Allegato Tecnico (Circ. Prot. n. 2344/404)

In questo documento vengono riportate le modifiche, le integrazioni e le precisazioni risultate necessarie per il corretto impiego del protocollo MCTCNet nei centri di revisione.

Diagramma per la PROVA FARI

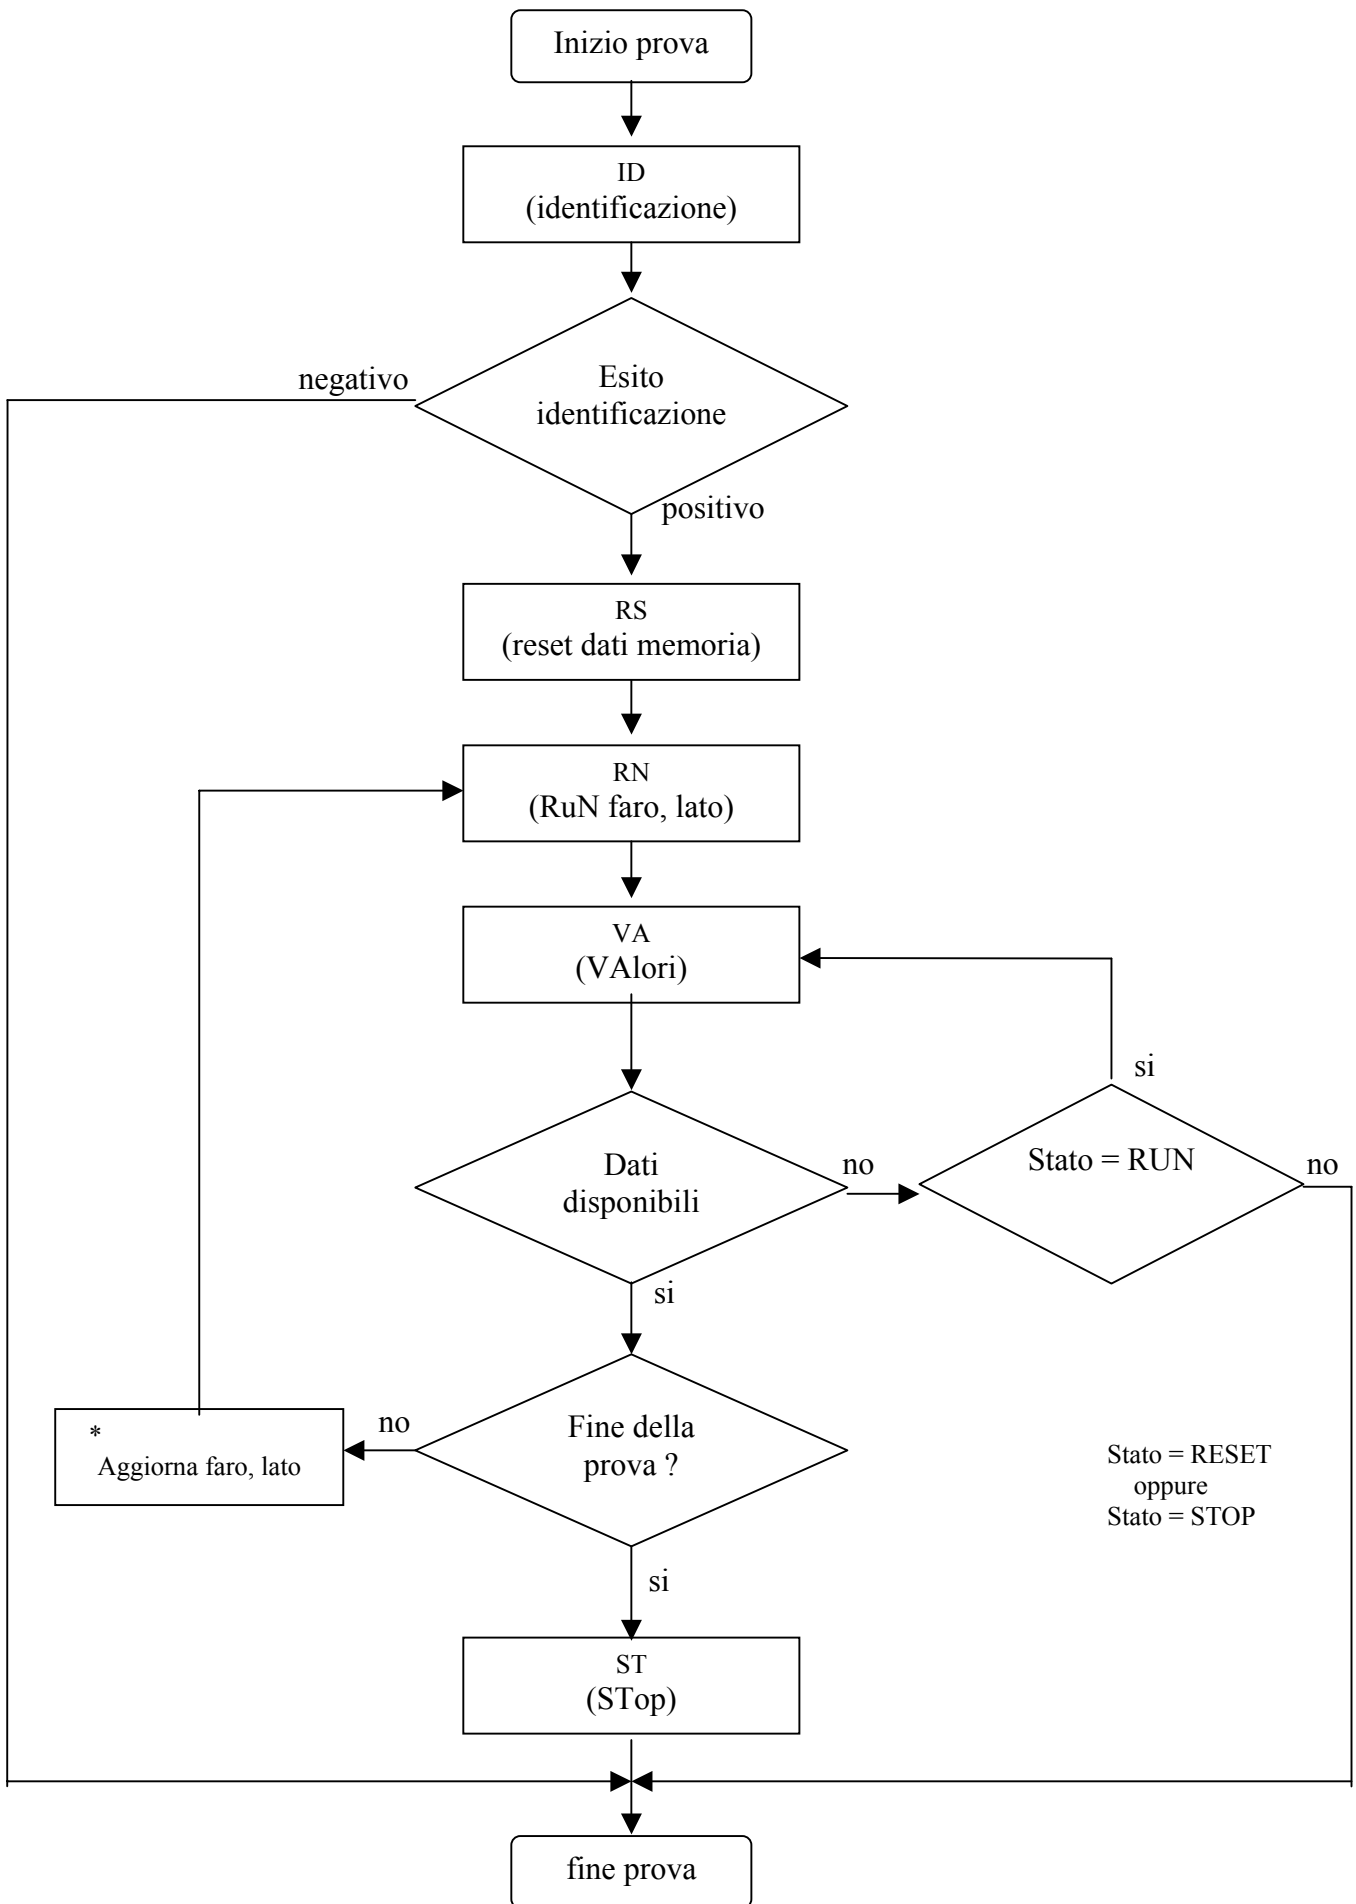
- la prima volta che si dà il comando RUN bisogna specificare il faro su cui iniziare ad effettuare le misure (ad esempio ANAB, SX) nei successivi passaggi per lo stato “* Aggiorna faro, lato” e per il comando RUN si devono scandire le rimanenti combinazioni ABB, SX - ANAB, DX - ABB, DX (naturalmente non ha nessuna importanza l'ordine delle richieste purché siano esaustive dei 4 casi).
- In qualunque punto del diagramma un eventuale comando di STOP provoca la terminazione della prova .
- Il comando ID viene dato all'inizio di ogni prova per verificare la bontà della comunicazione con l'apparecchiatura prova fari, in caso di esito negativo dell'identificazione, il PC stazione dovrà segnalare l'impossibilità di effettuare la prova .
